# 泊発電所

## 火山影響評価に関するコメント回答 (影響評価)

令和6年4月26日  
北海道電力株式会社

H26共和-6 ボーリング柱状図 (深度60~80m)

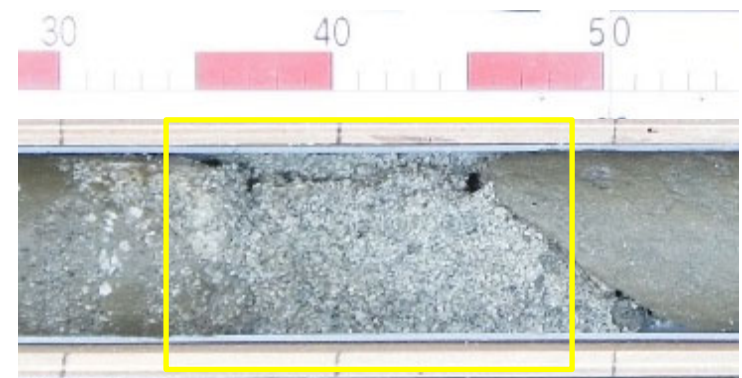
○影響評価においては、第四紀層に含まれる火山灰を整理する必要があることから、H26共和-6ボーリングの野塚層(下部層相当)中の深度79.34~79.49mに認められる結晶鉱物を主体とした火山灰に見える堆積物等について、詳細を確認の上、影響評価上の扱いを明確にすること。

○H26共和-6ボーリングの野塚層(下部層相当)中の深度79.34~79.49mについては、コアの再観察の結果、結晶鉱物を多く含み、淘汰が良いことから、結晶鉱物を主体とする降下火砕物の可能性が考えられるため、追加の火山灰分析及び顕微鏡観察を実施した。

○対象層については、火山ガラスの粒子数を踏まえると、降下火砕物の純層に区分されるものではないが、以下の理由から、給源不明の降下火砕物の純層として取り扱うこととする。

- ・主に本質物からなるものとする基準の「火山ガラスの粒子数が1000/3000粒子以上」をわずかに下回るが、その数は多い
- ・火山灰分析の結果、火山ガラスの他に、斜方輝石が41/3000粒子、角閃石が635/3000粒子認められ、重鉱物の含有量が多い
- ・ポーリングコアの再観察の結果、再堆積を示唆する堆積構造や異質物質等の混在は認められない
- ・顕微鏡観察においても、主に結晶鉱物からなる状況が確認される
- ・文献調査において敷地及び敷地近傍に到達した可能性のある降下火砕物(補足説明資料2.1章P124参照)や地質調査において敷地及び敷地近傍で確認した降下火砕物(補足説明資料2.3章P139～P140参照)はいずれも、主に結晶鉱物からなるものではなく、その噴出年代は前期更新世ではないことから、対象層は、これらには該当しない

○対象層は、給源不明の降下火砕物の純層として取り扱う(以降、「H26共和-6火山灰」と呼ぶ。)ことから、層厚評価の検討対象とする。

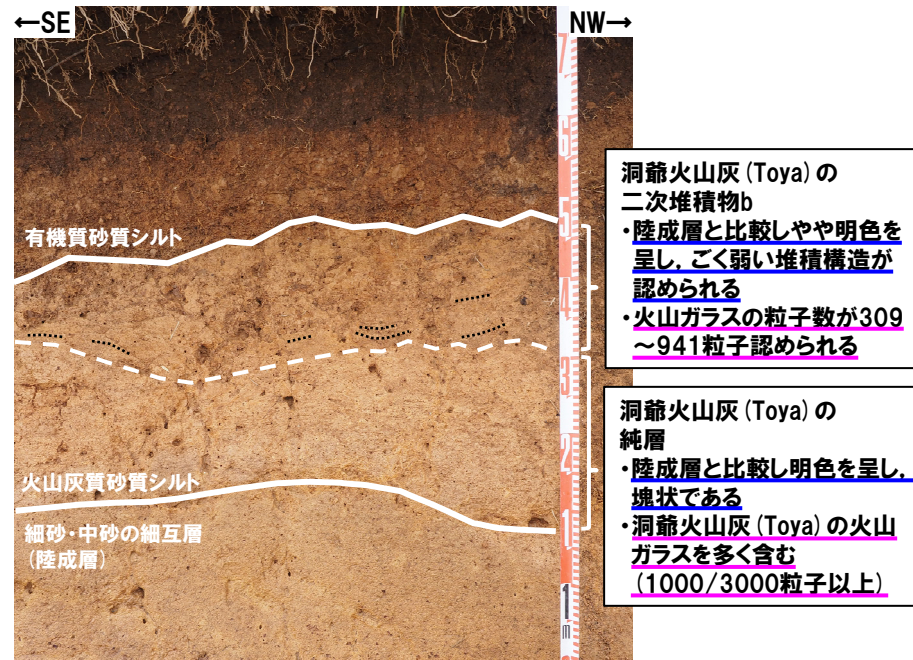
○「岩内平野西部 梨野舞納露頭」において、降下火砕物の層厚評価上、洞爺火山灰 (Toya) の純層等に区分している堆積物について、積丹半島西岸の洞爺火山灰 (Toya) の純層と区分している堆積物等と層相を比較し、観察事実に関する記載を追加すること。

- 火山灰質砂質シルトのうち、洞爺火山灰 (Toya) の純層は、下位の陸成層と比較し明色を呈し、塊状である。
- また、火山灰質砂質シルトのうち、洞爺火山灰 (Toya) の二次堆積物bは、陸成層と比較しやや明色を呈し、移動を示唆するごく弱い堆積構造が認められる。
- 火山ガラスの粒子数に基づき区分していた洞爺火山灰 (Toya) の純層及び二次堆積物bへの区分は、移動を示唆する状況が認められるか否かの観点からも妥当であると判断される。

- 積丹半島西岸において実施した神恵内M-3ボーリングでは、洞爺火山灰 (Toya) の純層、二次堆積物a及びbが認められる。
- 洞爺火山灰 (Toya) の純層及び二次堆積物への細区分は、火山ガラスの粒子数に加え、堆積構造の有無又は異質物質等の混在の有無も踏まえて実施している。
- それぞれの特徴は以下の通り。
  - ・純層は、塊状であり、火山ガラスの粒子数が2000/3000粒子以上認められる
  - ・二次堆積物aは、移動を示唆する異質物質等の混在（礫が混じる）が認められ、火山ガラスの粒子数が2000/3000粒子以上認められる
  - ・二次堆積物bは、移動を示唆する異質物質等の混在（礫が混じる）が認められ、火山ガラスの粒子数が358/3000粒子である

- 梨野舞納露頭及び積丹半島西岸において実施した神恵内M-3ボーリングにおける洞爺火山灰 (Toya) の純層及び二次堆積物への区分が整合しているか確認した。
- その結果、火山ガラスの粒子数及び移動を示唆する状況が認められるか否かの観点において、両者の区分は整合している。
- したがって、梨野舞納露頭における洞爺火山灰 (Toya) の純層及び二次堆積物への区分は、積丹半島西岸における区分を踏まえても妥当であると判断される。
